# Análisis Estudio Campo Ferial La Perla, Mercedes Norte, Heredia

DIRECCIÓN GENERAL DE INGENIERÍA DE  
TRÁNSITO

Ficha técnica del documento		
1. Número de Informe: MOPT - 03 - 05 - 01 – 0401- 2023	2. Número de Expediente: ED-EB- 22-0085	
3. Título:  Análisis Estudio Campo Ferial La Perla, Mercedes Norte, Heredia	4. Fecha del Informe:  agosto de 2023

11. Resumen:  Se analiza el informe técnico enviado por la Municipalidad de Heredia denominado “Estudio Funcional sobre Cambios Viales en Mercedes Norte de Heredia”.

Figura 4. Entrada Campo Ferial, Pagina 12 del documento aportado por la Municipalidad de Heredia.

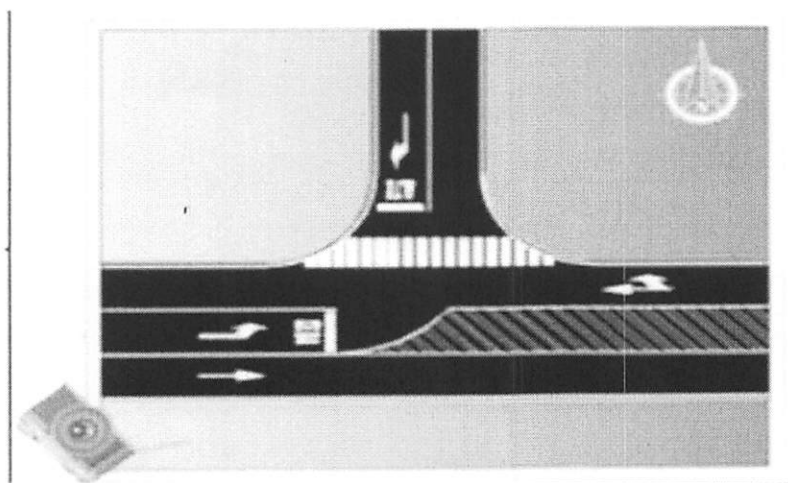
La intersección 9 del documento es la entrada #1 del Campo Ferial La Perla, en buena teoría no es una intersección por cuanto es un acceso privado.

Lo importante en este caso es aportar los anchos de los carriles y garantizar que el movimiento de entrada al Campo Ferial (Oeste-Norte) cuente con la visibilidad adecuada y segura para realizar el giro izquierdo.

Es importante ver que no se recomienda salida izquierda desde el campo ferial (Norte-Este).
